INTV-1-2-4

REFERENCIA: CONTRATO DE OBRA No MP 1216-2022

ASUNTO: Concepto técnico Inspección estructural

DESCRIPCION ESTRUCTURA:

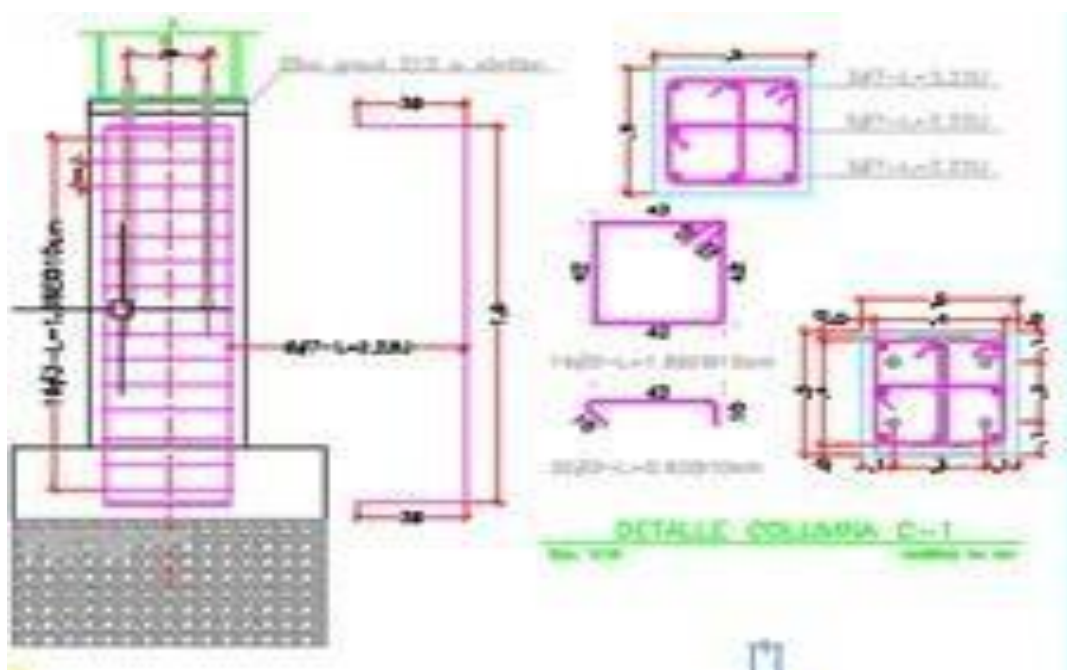
El refuerzo se encuentra según plano estructural

MEDIDAS ; .50 X.50 H= 1.50 DESDE LA BASE DE ZAPATA

REFUERZO DE 60000 = 8#7

REFUERZO DE 3800 = 16#3 FLEJES /.10 X.42 POR CARA

= 32#3 GANCHO 2 UNIDADES POR CADA FLEJE PARA HIERRO CENTRAL
